**DIPARTIMENTO AMBIENTE, PAESAGGIO E
QUALITÀ URBANA**

Prot. n. 8251 del 16/10/2023

Oggetto: Cavemarra Ecologia S.r.l. PAUR art. 27 bis, relativo ad un progetto denominato "Variante progettuale relativa ad un esistente ed autorizzato impianto di recupero rifiuti con rimozione dei codici EER già autorizzati ed introduzione di nuovi codici EER", da realizzarsi in Zona Industriale del Comune di Galatone-Nardò.

Conferenza di Servizi del 17.10.2023

"Tavola A2.4 Layout Rev.1.pdf" Planimetria di progetto Planimetria

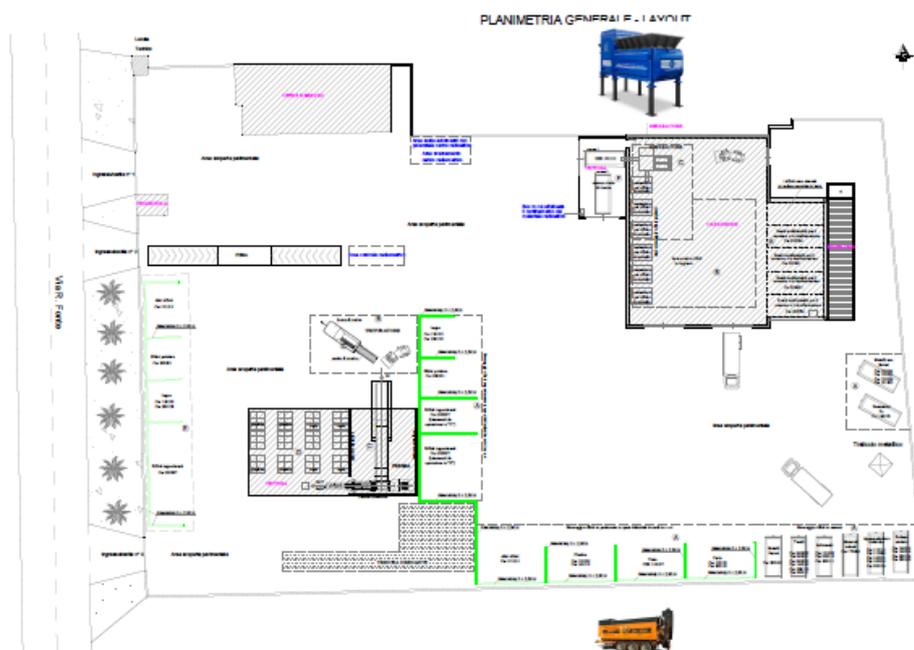
Tanto premesso, nelle more che gli Enti preposti verifichino l'ammissibilità della proposta rispetto al Piano Regionale di Gestione dei Rifiuti Speciali e rispetto alla conformità urbanistico-edilizia del lotto, considerato lo stato attuale dei luoghi, si ritiene che l'intervento di "Variante sostanziale -ampliamento di un esistente impianto di recupero rifiuti" non comporti pregiudizio alla conservazione dei valori paesaggistici dei luoghi e non contrasti con le norme di tutela del PPTR.

Si ritiene, altresì, di poter rilasciare, ai sensi dell'art. 91 comma 1 delle NTA del PPTR l'accertamento di compatibilità paesaggistica con le seguenti prescrizioni:

- il muro perimetrale di recinzione ed i cancelli siano colorati di bianco o con colori chiari;
- al fine di mitigare l'impatto visivo dell'impianto lungo Via R. Fonte sia prevista, allo scopo di creare una consistente barriera viva, la piantumazione di una siepe arbustiva autoctona; si chiede, altresì, la sostituzione del filare di palme "Washingtonia robusta" esistenti con piante pronto effetto di specie arboree autoctone di altezza mediamente di almeno 4,0 m. Sono comunque da escludere piantumazioni di specie esotiche e di palmacee in genere.
